Objet : Demande d'accès à l'information concernant le lot 2 760 191 à Sainte-Sophie, ancien lot 119 ptie de la Paroisse de Sainte-Sophie
V/réf. : 170420

RAPPORT D'INSPECTION

Projet d'implantation d'un cimetière.
 Lot P- 119 (119-5) , rang Côte Morel.
 Cad. Paroisse de Ste-Sophie.
 Derrière les résidences du 2086, 2068 et 2050
 Route 158 à ste-Sophie (Québec).

AMENAGEMENT

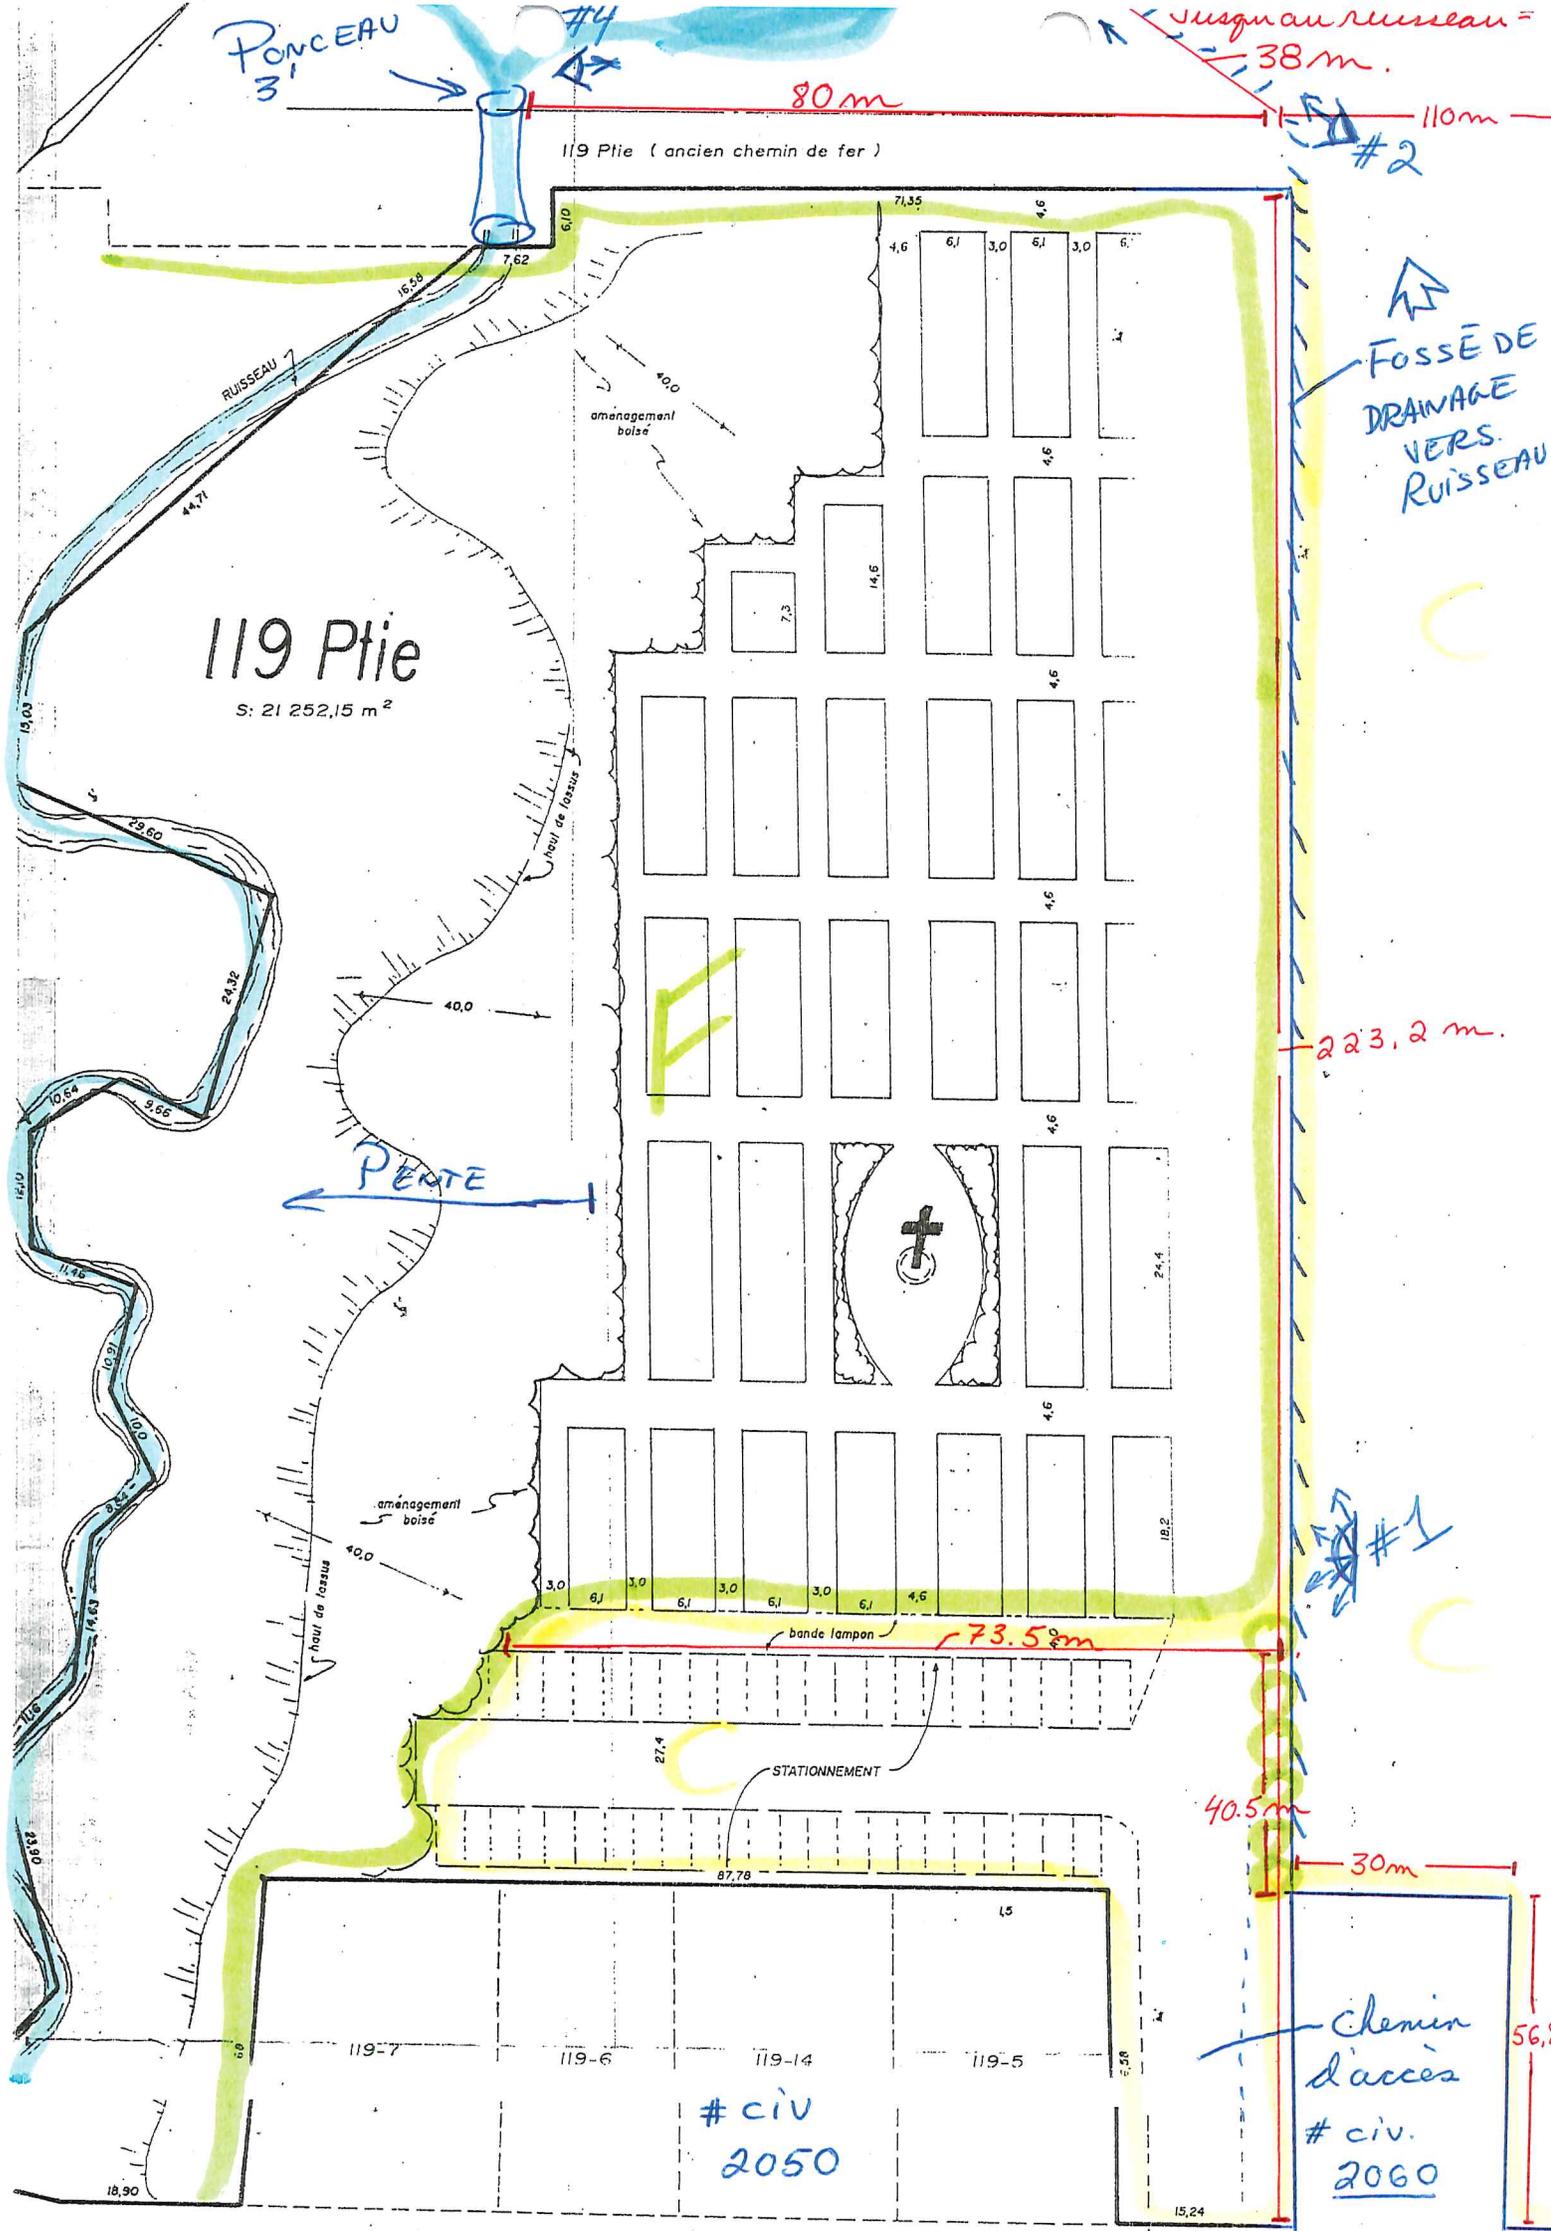
Le terrain est recouvert en grande partie par de la végétation. Selon les plans fournies signés par M. **art. 53-54** arpenteur-géomètre, les distances ne sont pas identifiées de façon claire. J'ai toutefois pris de mesures de distances à l'aide d'une roulette métriques. J'ai dessiné un croquis à partir des plans fournies dans le dossier.

Évaluation personnelle : Le matériel sur place est constitué de sable sur toute la surface de l'aire projetée pour le projet d'établissement du cimetière. Je remarque la présence de gravier sur une bande de 4 mètres du ruisseau mentionné dans l'étude. Le sol y est perméable, Aussi, je remarque que de l'autre côté du ruisseau, près de la route, des domiciles ont été construit près de la rive du ruisseau. Des bancs artisanaux ont été construit dans la bande de protection de 10 mètres. Il est donc à prévoir que si des écoulements se produisaient dans le futur, il y aurait rapidement des plaintes pour nuisance causées par des odeurs nauséabondes. Je note la présence des quatre (4) domiciles le long de la route 158 qui se retrouveront près du cimetière. Aucun puits d'eau n'a été repérés sur les lieux.

- Le projet de construction du futur cimetière (potentiel) n'est pas prêt à entrer en fonction. Il reste de la déforestation et des travaux de réhabilitation du terrain (gazon, aménagement) à faire. Le ruisseau s'écoulant à proximité pose un problème au niveau de la directive no. 10 sur les cimetières, mausolées et crématorium.
